OGGETTO: REALIZZAZIONE DI UN IMPIANTO AGRIVOLTAICO INTEGRATO ECOCOMPATIBILE "CIARAMITO" DA 60 MW A POLIZZI GENEROSA (PA).

PARERE ISTRUTTORIO CONCLUSIVO C.T.S. n. 471 del 06/08/2025

Codice procedura	1531
Classifica	PA_059_IF01531
Dipartimento	AMBIENTE
Procedura	PAUR-VIA (art.23 - 27bis)
Procedure Integrate	
Proponente	ALTA CAPITAL 4 S.R.L.
Oggetto	REALIZZAZIONE DI UN IMPIANTO AGRIVOLTAICO INTEGRATO ECOCOMPATIBILE "CIARAMITO" DA 60 MW A POLIZZI GENEROSA (PA).
Amministratore unico	Buckley Lawrence James Armstrong
Procuratore	Ing. Michele Speciale
Descrizione	IMPIANTO FOTOVOLTAICO A TERRA CON COLTIVAZIONE AGRICOLA DEI TERRENI OCCUPATI.
Capitale sociale	€ 10.000
Località del progetto	POLIZZI GENEROSA (PALERMO)- SUSAFÀ
Potenza impegnata	60 MW
PII di riferimento	PII n. 210_2022
Ettari impegnati	Ha 118

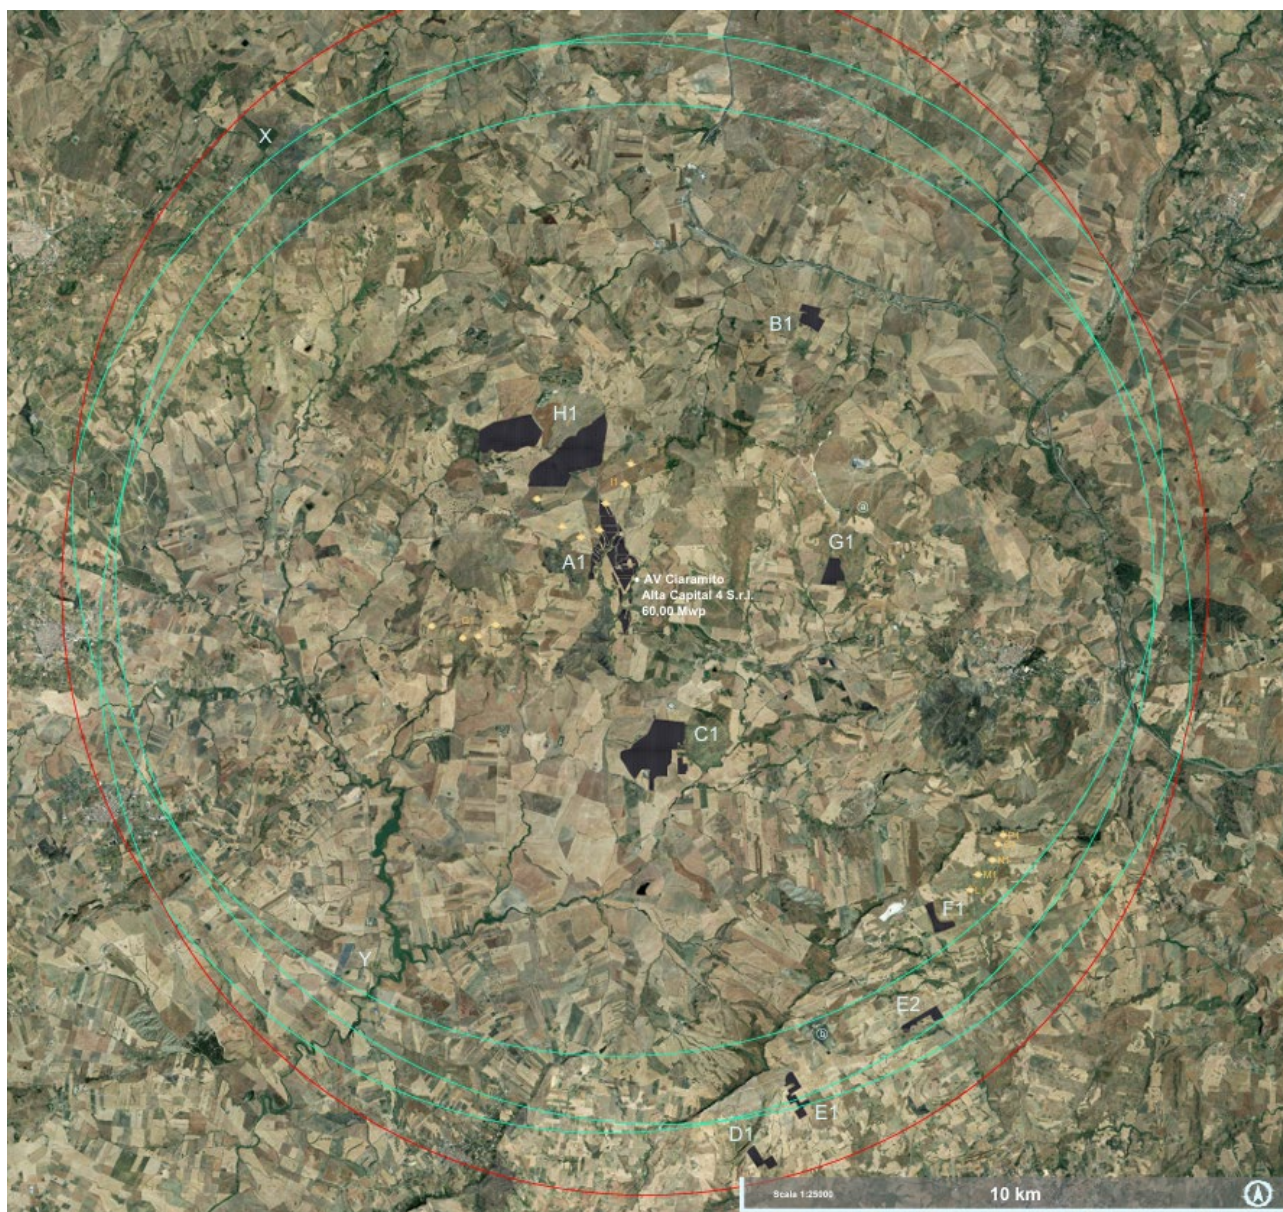
VALUTATO che gli elaborati mostrano la seguente tabella, da cui si possono evincere numero e potenza dei vari impianti FER in esercizio, autorizzati e in istruttoria.:

VALUTATO che gli elaborati contengono anche la planimetria su ortofoto dei vari impianti FER nel buffer di 10 km dal sito di progetto, e che il numero di impianti esistenti, o in previsione è compatibile con il contesto antropico, ambientale e territoriale.
